改善箇所説明図

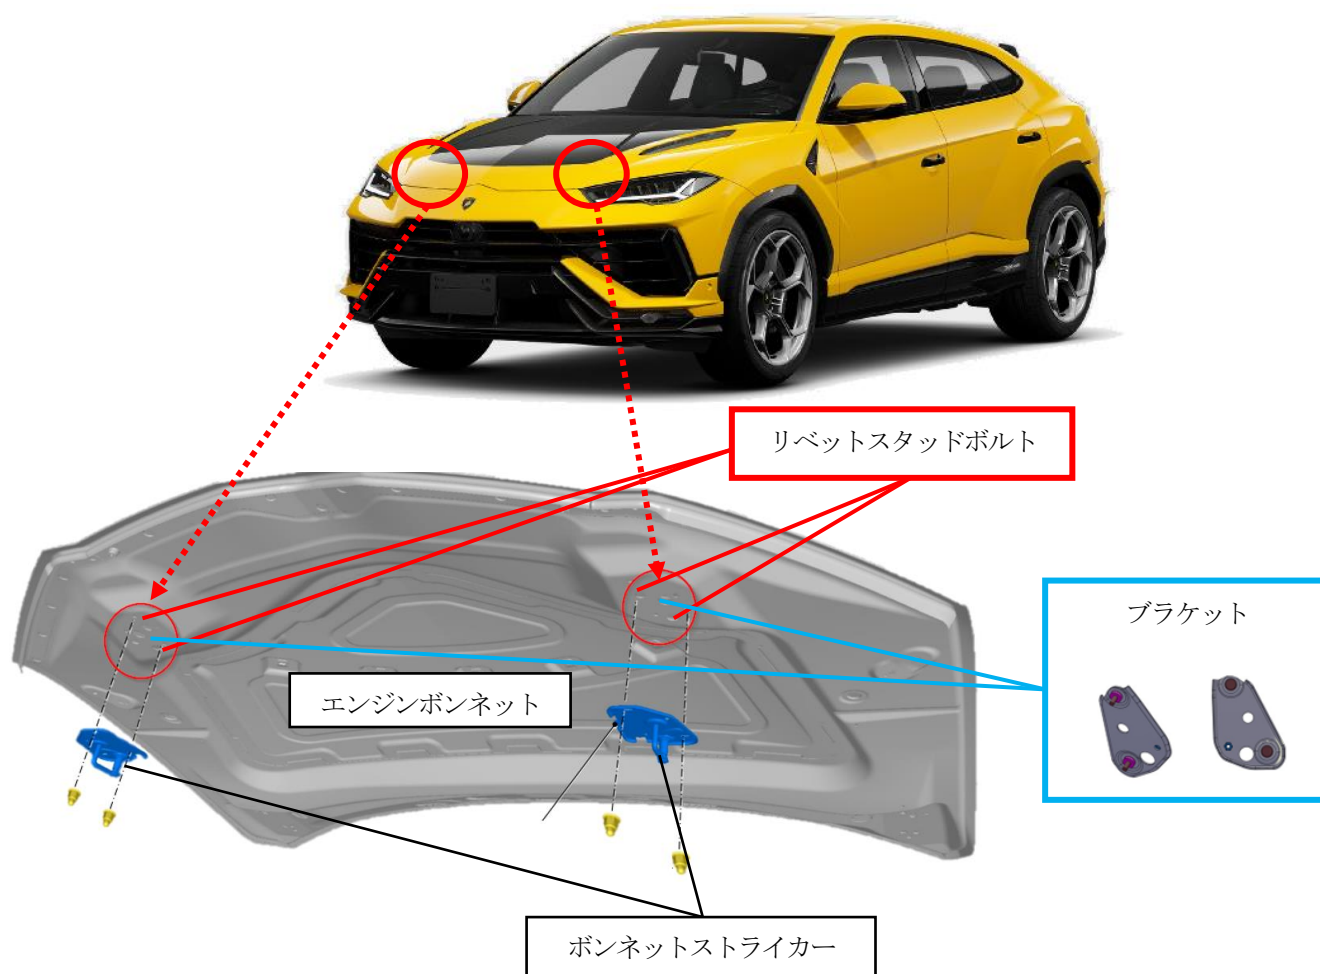
エンジンボンネットにおいて、製造工程が不適切なため、ストライカーを固定しているリベットスタッドボルトが正しく圧着されていないものがある。そのため、高速走行時にボンネットに掛かる風圧によりボルト圧着部分に応力がかかり、ボルトが緩み、振動で異音が発生する。そのまま走行すると最悪の場合、ラッチが損傷し、ボンネットが開いて脱落するおそれがある。

全車両、ボンネットストライカーを点検し、正しく圧着されていない場合にはストライカー取付け部分を修正する。なお、修正が出来ない場合にはリベットスタッドボルトを取り外し、取付方法をブラケット方式に変更する。
